工程指示 / 要求簡箋(E.I.)

工程指示編號：EI / 3238 / 21

工程名稱：亞皆老街中電

工程項目：後裝趟門 三邊鋁板收口(T1-T3)(1-21/F)

在廠組合
連4收口組裝出貨
圖號 = 352-350B-01

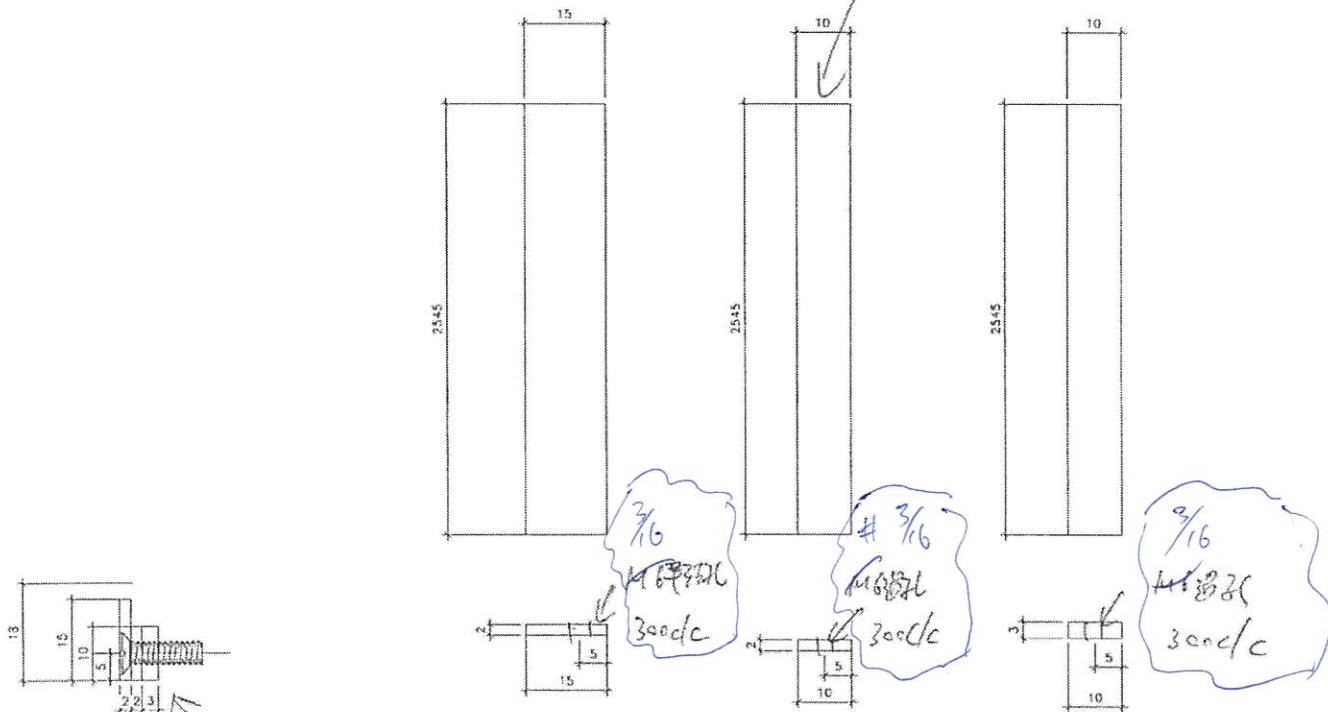
A 版：按廠工藝要求，圖號 852-3SDB-01，中間鋁巴可斷開做，廠已回覆已按此做，記錄用

按廠控佳工藝需求
此批即可廠內開組裝

材料 = 2mm 鋁板 + 3mm 鋁板
Mill 料

數量 = 每款 216 件
共 648 件

编号=352-3SDT-009

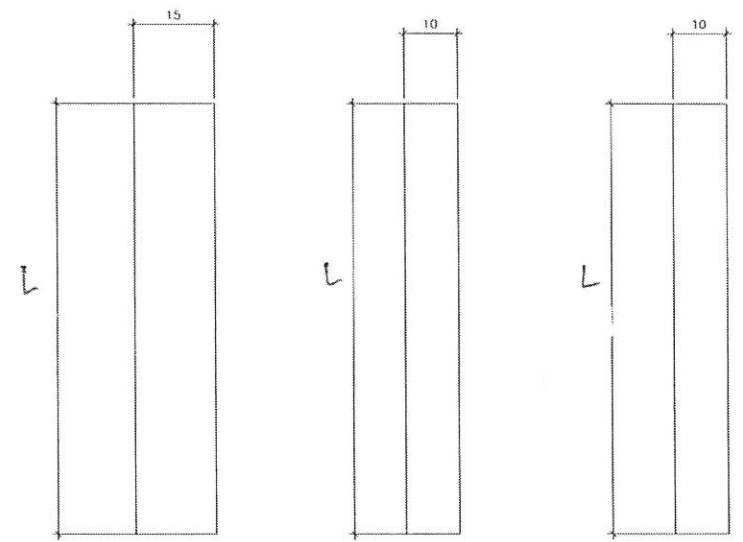
B 版，按廠工藝要求，圖號 852-3SDB-01 及 852-3SDT-009，中間鋁巴孔改成 3/16

M6平孔
3/16

M6螺孔
3/16

M6螺孔
3/16
